## Aménagement de l'autoroute A10 entre l'A19 et l'A71 au nord d'Orléans

### **Avis exprimé par la Communauté de Communes de la Beauce Loirétaine**

Avis au titre des Personnes Publiques  
Associées au regard du dossier d'enquête  
publique unique Déclaration d'Utilité  
Publique / Mise En Compatibilité du Plan  
Local d'Urbanisme de la Commune de Gidy

***ARTICLE A 1 - OCCUPATIONS ET UTILISATIONS DU SOL INTERDITES***

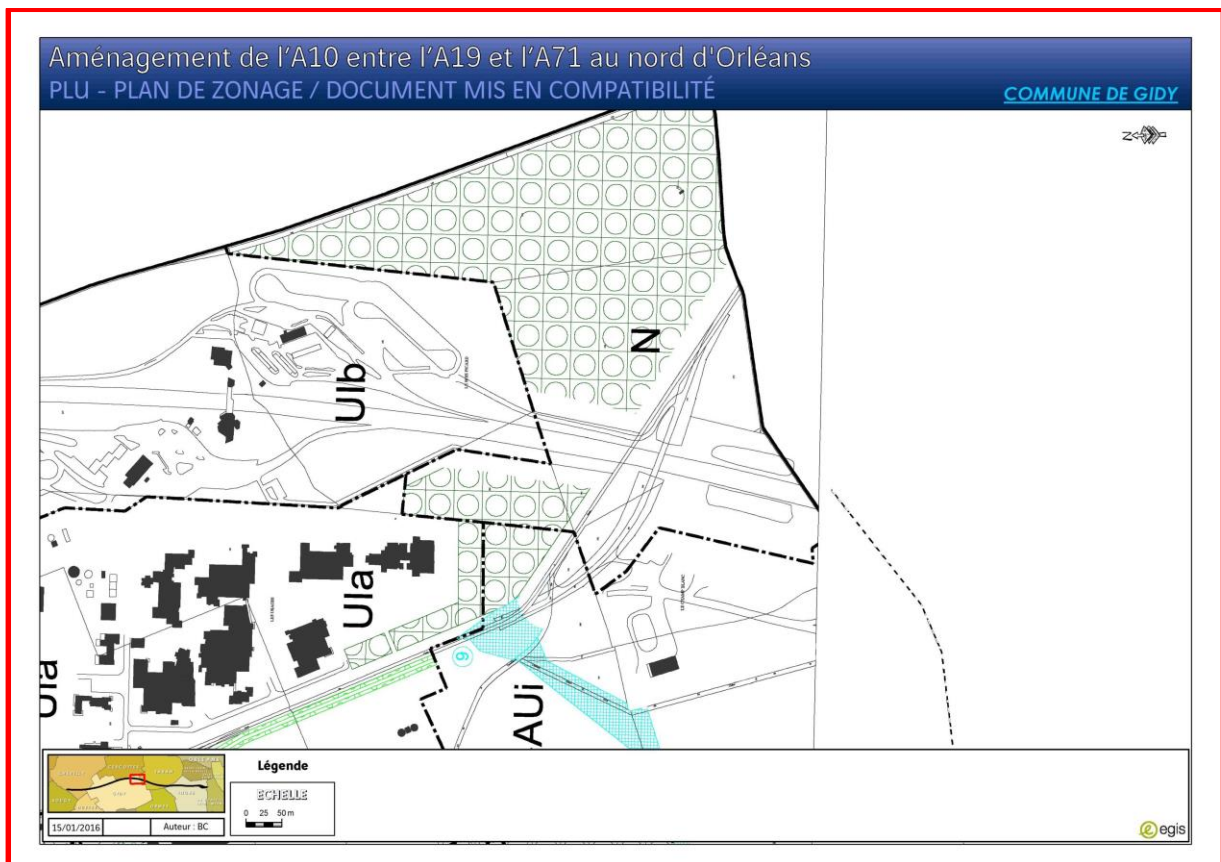
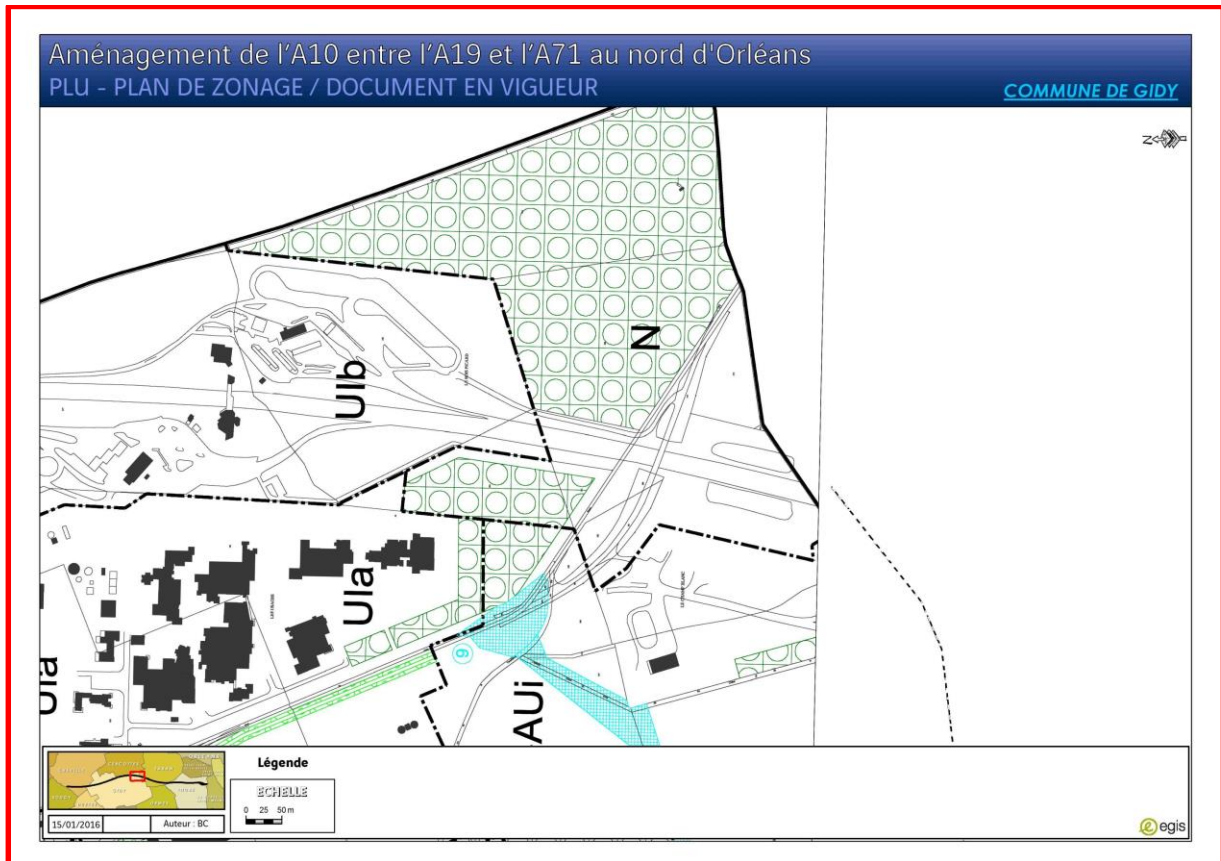
La modification du règlement de la zone A est amplement légitime et justifiée puisqu'il semble qu'il s'agisse d'un oubli d'une exception pour les « ouvrages d'utilité publique ou d'intérêt collectif ».

➔ La modification du règlement de la zone A du PLU de Gidy reçoit un avis favorable de la part de la CCBL. Cette formulation sera pris en compte dans le futur PLUiH de la CCBL.

Figure 2 : Principes d'aménagement au droit de la Retrève

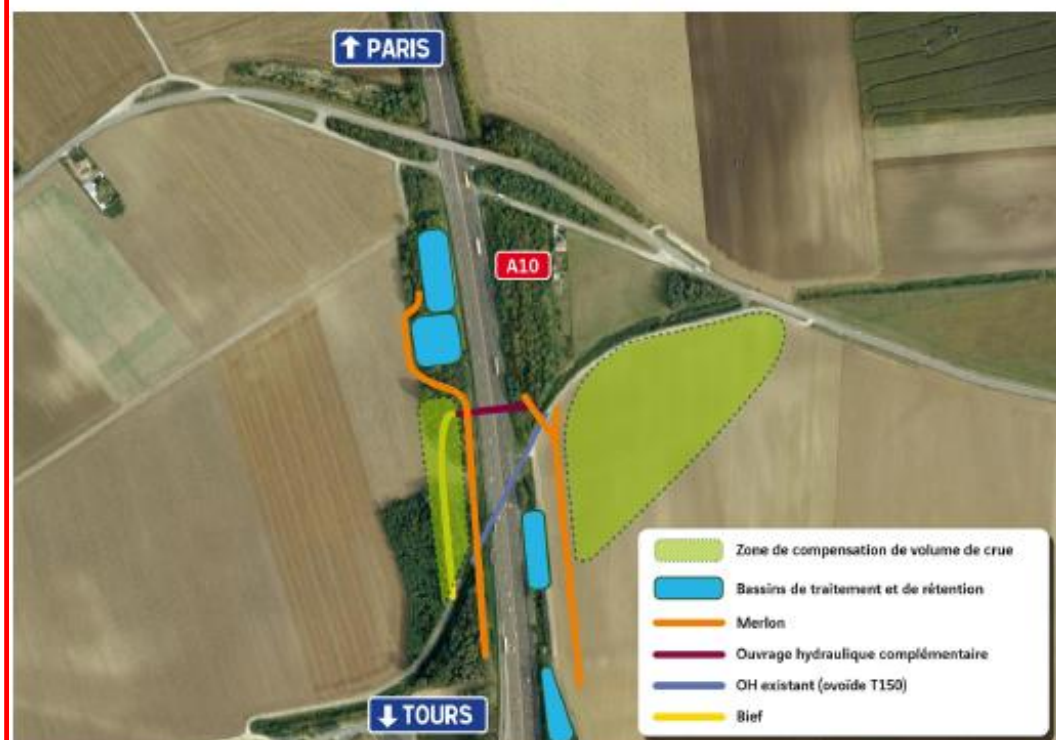
Le schéma utilisé<sup>1</sup> dans le volume 4 du rapport COFIROUTE sur la DUP – MECDU peut être repris à condition d'en avoir une vision plus élargie intégrant les champs d'expansion de la crue, pour prendre en compte les incidences sur les communes de Gidy et de Cercottes.

A l'aune de ce schéma de principe des aménagements, la question des débits de fuite n'est pas anodine et constitue un indicateur important pour traiter de futures crises.

La CCBL demande que COFIROUTE présente une coupe de fonctionnement des ouvrages amont et aval avec les cotes NGF cotes (des plus hautes eaux, de fond de bassin, etc.) sur le même schéma pour disposer d'une lisibilité idoine pour ce type de problématique.

A la lecture des schémas d'aménagements proposés par COFIROUTE, une pression nouvelle d'une certaine intensité semble s'exercer sur la Ville de Gidy située en aval. Il apparaît nécessaire qu'outre le bief prévu par le Concessionnaire, un bassin d'infiltration ou un forage soit réalisé en surplus pour absorber facilement et rapidement le stock d'eau qui aura transité aisément sous l'autoroute, selon l'ouverture de 12,5 m<sup>2</sup>.

**→ Dans l'attente de ces éléments et la prise en compte de ces observations, la CCBL émet une réserve quant aux ouvrages prévus pour traiter de la problématique inondation de l'autoroute sur le secteur dit de Gidy (Volume 4 Mise en compatibilité des documents d'urbanisme – Commune de Gidy – Rapport EGIS pour le compte de COFIROUTE).**
